Class. Doqui: A, 6.10.20/02_Pidr/749/2021A/PIAL3963/5

Oggetto: PIAL3963 – Fase di verifica preventiva di assoggettabilità alla Valutazione Ambientale Strategica (VAS), ai sensi del D. Lgs. n.152/2006, della L.R. 14.12.1998 n. 40, della D.G.R. n. 12-8931 del 09.06.2008 e della D.G.R. n. 25-2977 del 29.02.2019, della Variante Parziale al Piano Regolatore Generale della Città di Alessandria ai sensi dell'art. 17 comma 5 della L. R. n. 56/1977 e s.m.i. relativa a individuazione di nuovo polo logistico – Avvio procedimento, richiesta parere e Convocazione Organo Tecnico Comunale.

Stralcio tav. BO04 – Variante PAI fiume Bormida fasce fluviali

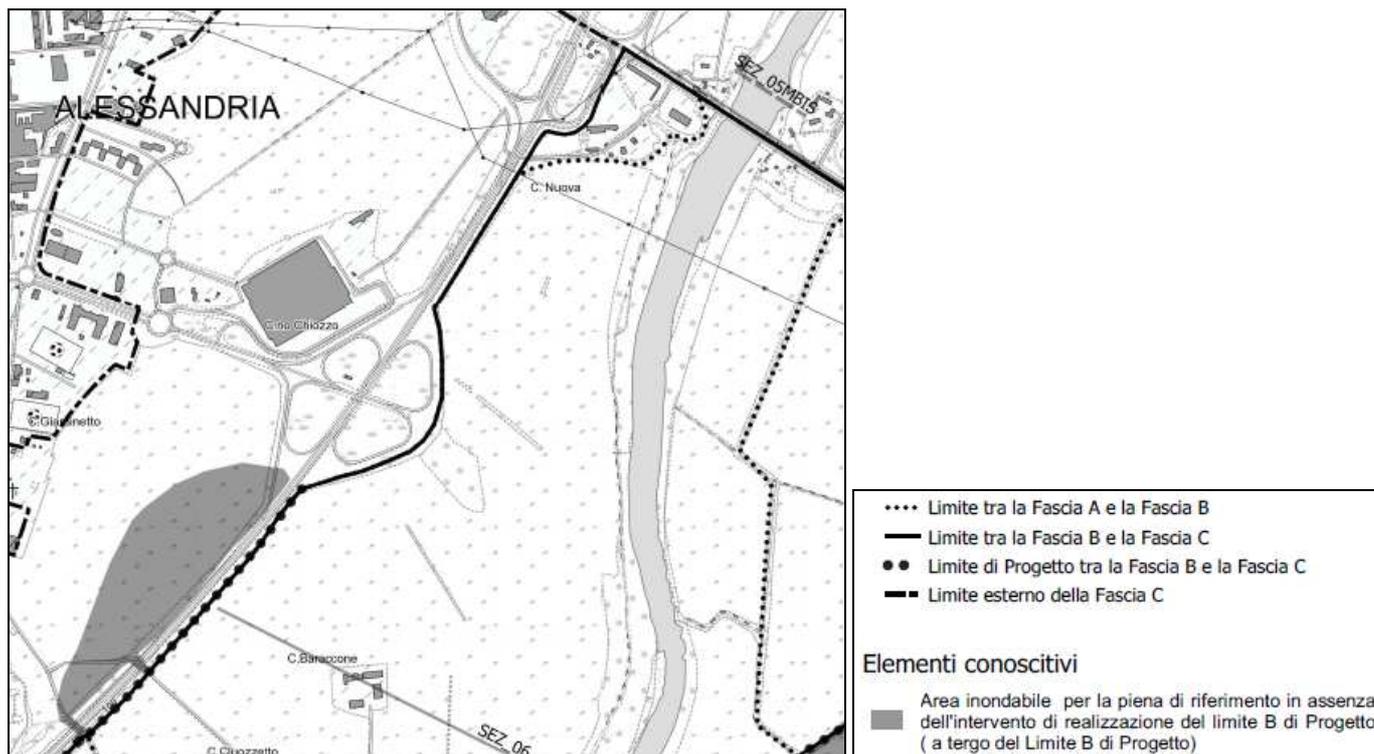
Ad ogni modo si rappresenta che l'area oggetto di Variante Parziale al Piano Regolatore Generale, resta ubicata a tergo della fascia B di progetto come indicato sulla tavola BO04 della "Variante al Piano stralcio per l'assetto

idrogeologico del bacino del fiume Po (PAI): Fiume Bormida da Acqui Terme ad Alessandria” (adottata con Decreto n. 441 del 30.12.2019 del Segretario Generale dell’Autorità di Bacino del fiume Po), di cui allo stralcio sotto riportato.

Pertanto, nelle more della presa d’atto prevista dell’art. 28 delle Norme di Attuazione del PAI, continuano a permanere le condizioni di rischio residue che dovranno essere valutate da parte di codesta Amministrazione Comunale, secondo quanto previsto all’art. 31 comma 5 delle citate Norme di Attuazione, ai fini della salvaguardia della pubblica e privata incolumità, adottando per tempo tutte le necessarie azioni di prevenzione e salvaguardia individuate dal sistema di Protezione Civile Comunale.

Infine, alla luce della nuova portata definita dalla Variante Bormida (Q200= 4015 mc/sec alla sezione del ponte della S.P.10), si segnala la necessità di effettuare le opportune verifiche idrauliche anche per il rilevato arginale esistente a protezione dello svincolo di accesso di corso Romita dalla SP30, realizzato a suo tempo dalla Società Alessandria 2000 quale onere imposto in sede di autorizzazione urbanistica per la costruzione dell’insediamento commerciale esistente a tergo, per verificare la necessità di adeguamento del relativo franco idraulico di sicurezza, sottolineando anche l’esigenza di interventi di manutenzione ordinaria/straordinaria sullo stesso rilevato.
